Gestaltungsplan «Ein lebendiges Quartier am See» mit Gewässerraumfestlegung am Zürichsee

Bericht zur Mitwirkung, 03.12.2020, rev. 12.04.2021

**Vorbemerkung zum Bericht:
Gemeinsame Planung – zwei Instrumente**

Landaufteilung /
Perimeter Gestaltungspläne

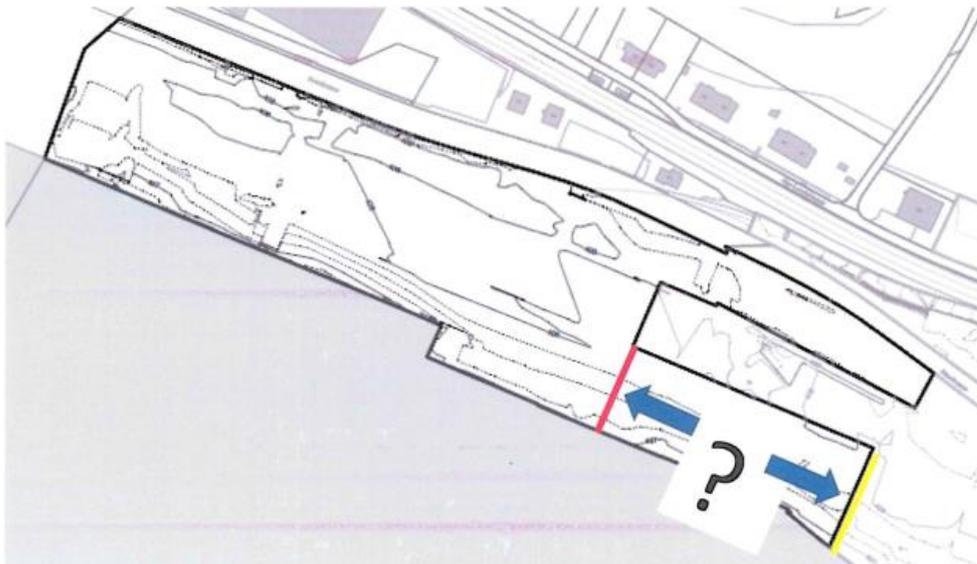
Die Trennlinie der Grenzziehung des Eigentums zwischen Kanton und Gemeinde muss die Rote Linie (NICHT die Gelbe!) sein.

Erwägungen
